女川原子力発電所 2 号炉
内部溢水の影響評価について
審査会合における指摘事項の回答

平成 27 年 6 月 4 日

東北電力株式会社

図 1-1 内部溢水影響評価内容の確認プロセスフロー

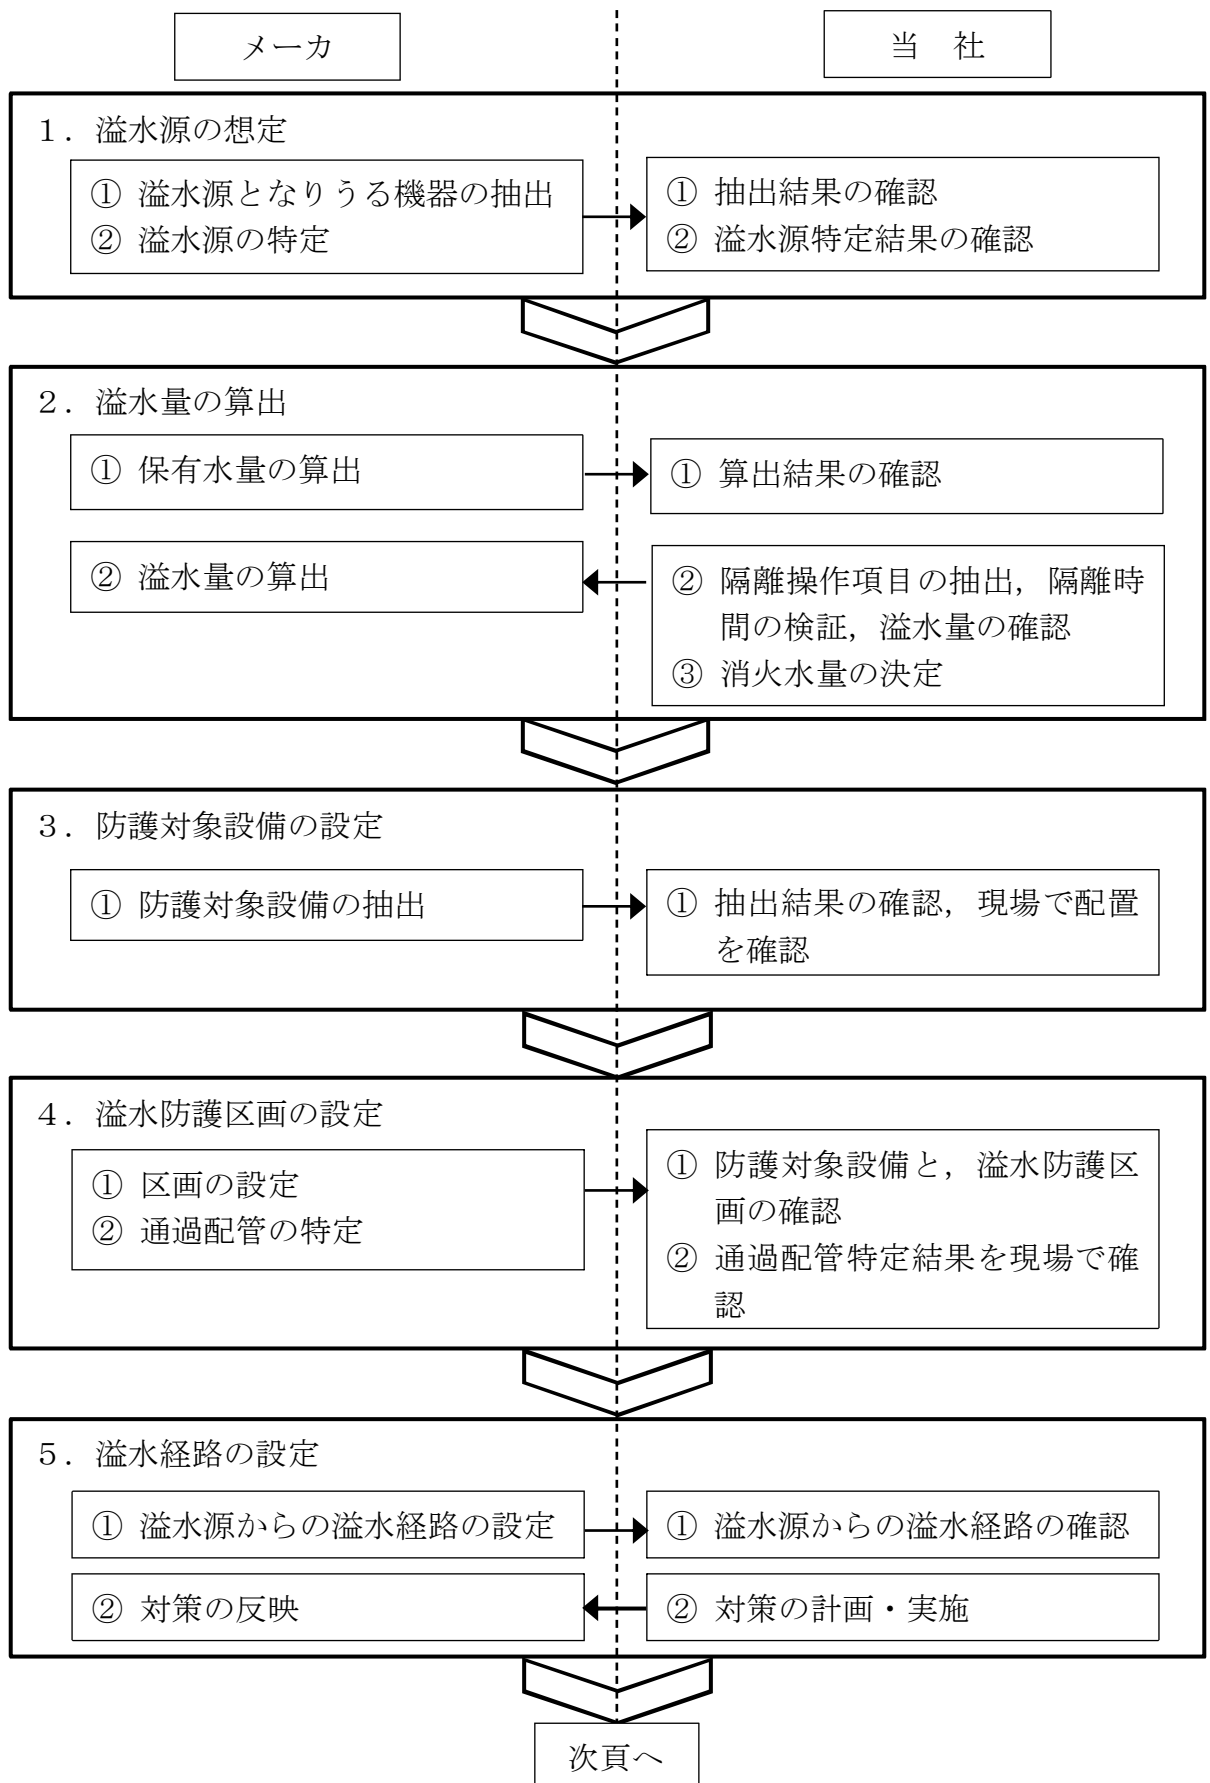
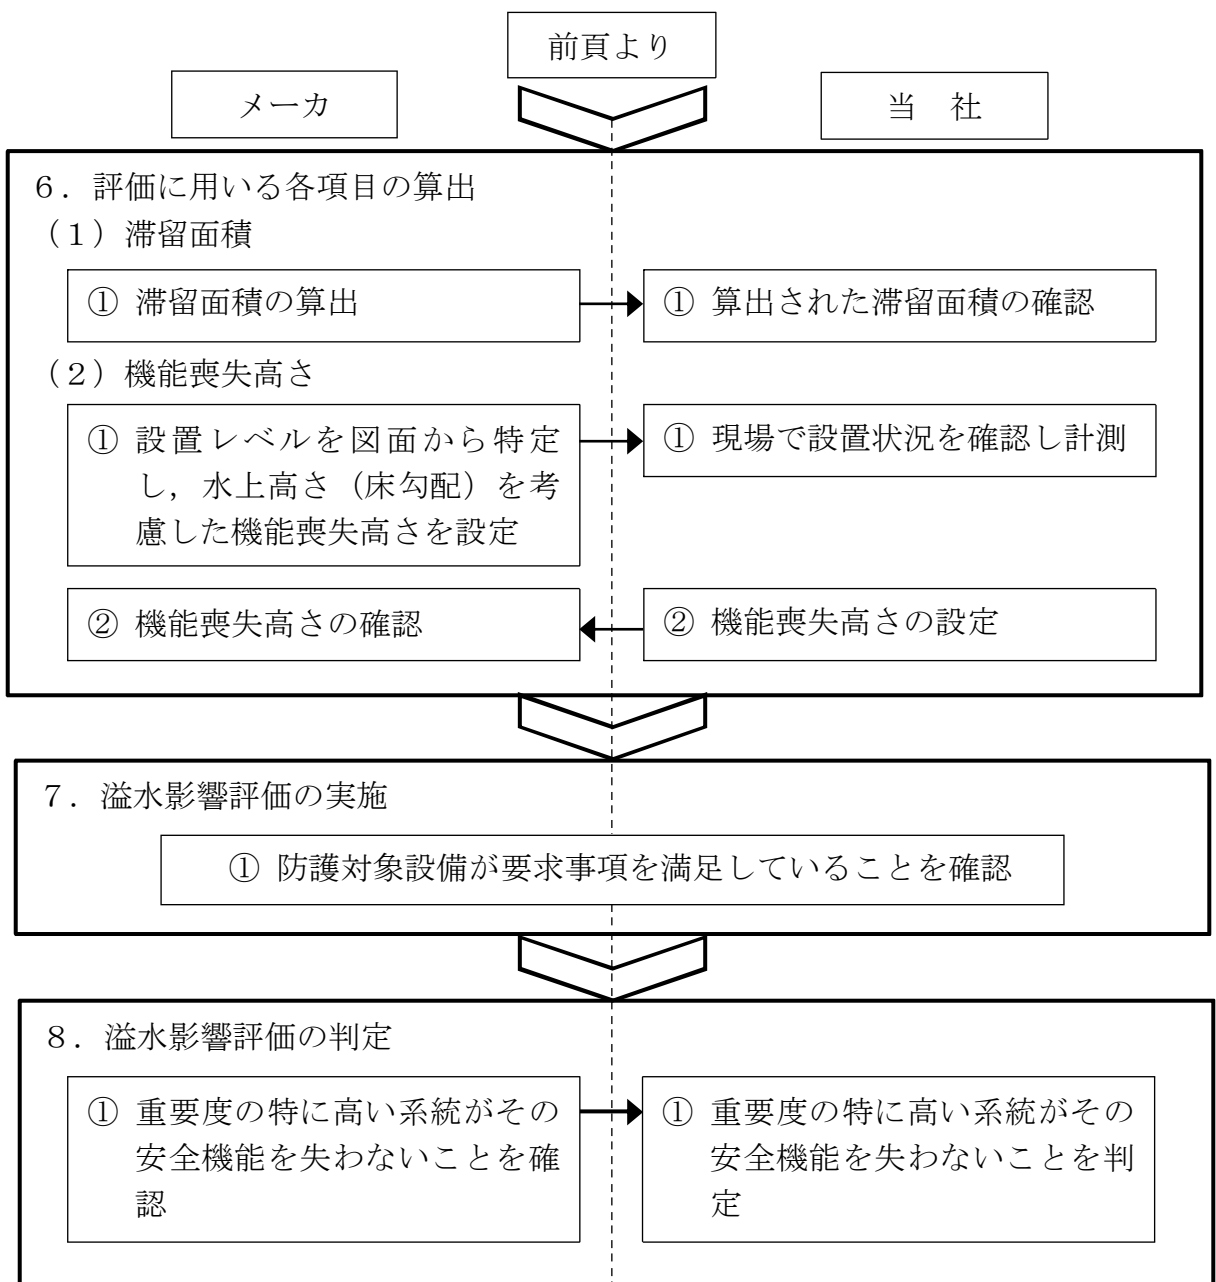
防護対象設備の評価対象の除外理由として、図面からの確認だけではなく現場調査も実施していることを示すこと。

内部溢水影響評価においては、プラントメーカーへ評価委託を実施するとともに、併せて当社で現場確認、図面、設計資料の確認を実施している。具体的には、溢水影響評価に係る溢水源、溢水経路、防護対象設備の機能喪失高さ等を現場状況も含めて確認している。確認のプロセスを図1に、確認内容を表1に示す。

図1 内部溢水影響評価への反映要否判断フロー

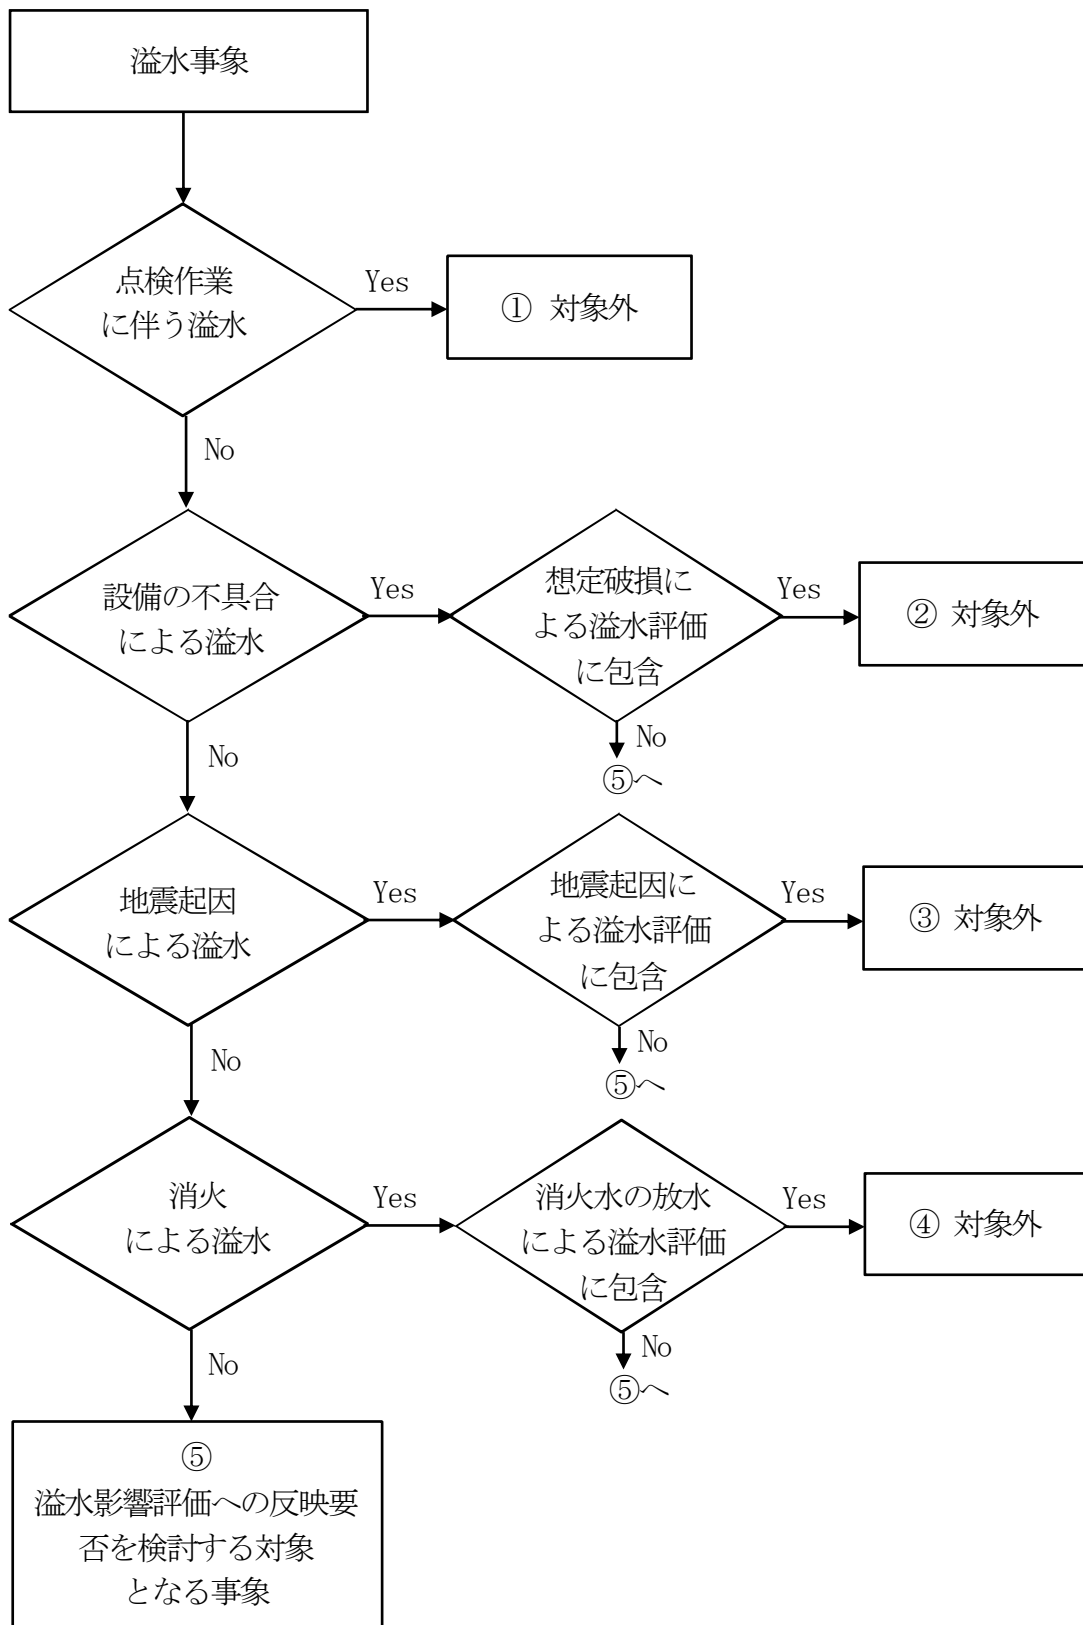
【指摘事項：154-12】

内部溢水影響評価への反映が必要となる事象について、図1（内部溢水影響評価への反映要否判断フロー）に基づき抽出した。抽出された事象に対する、内部溢水影響評価における対応状況を別紙（不具合事象に対する内部溢水影響評価での対応状況について）に示す。

不具合事例を抽出し、内部溢水影響評価への反映要否について検討を実施した結果、いずれの事象についても、既に評価に盛り込まれている、若しくは、必要となる対策を講ずることとなっていることから、評価内容および評価結果への影響がないことを確認した。

図2 循環水系における対策内容

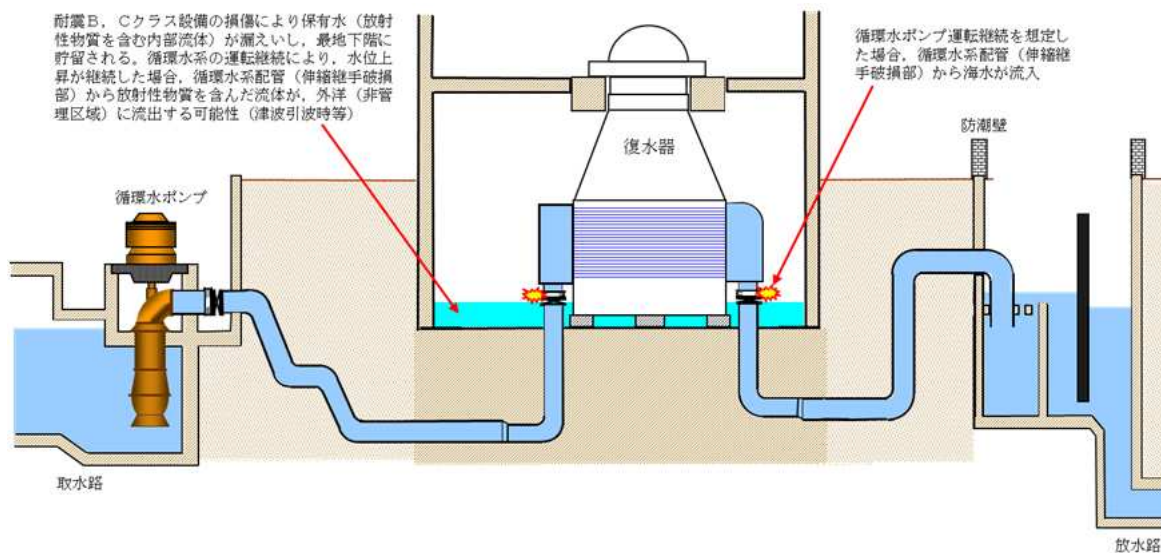
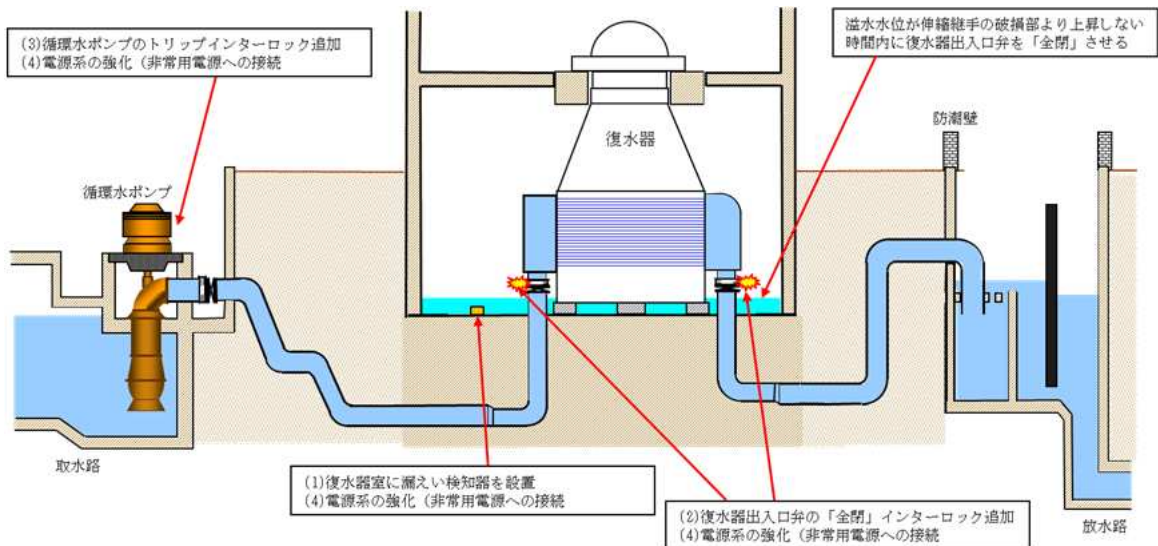
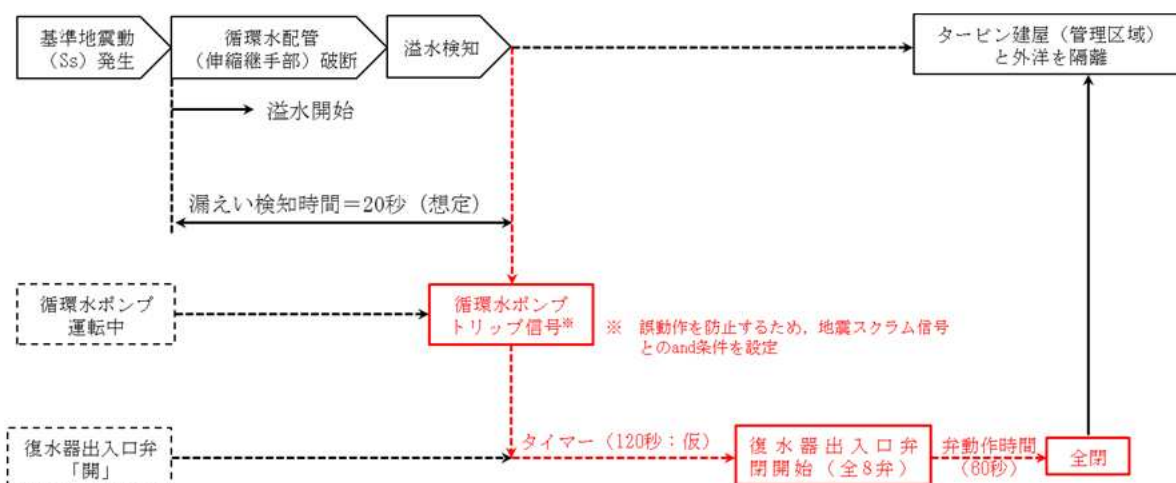
【指摘事項：154-11】

【指摘事項：227-5】

循環水系に以下の対策を実施する。（図2参照）

- a. 復水器室に漏えい検知器を設置
- b. 復水器出入口弁の「全閉」インターロック追加
- c. 循環水ポンプのトリップインターロック追加
- d. 上記に関する電源系の強化（非常用電源への接続）

- (1) 基準地震動（ S_s ）発生により、循環水配管（伸縮継手部）が破断し、溢水開始
- (2) 溢水開始20秒後に復水器室で漏えいを検知し、循環水ポンプトリップ
- (3) 循環水ポンプトリップは、誤動作を防止する観点から、「地震スクラム信号」とのand条件を設定
- (4) 循環水ポンプトリップの120秒後（仮設定）から、復水器出入口弁（全8弁）が閉動作開始
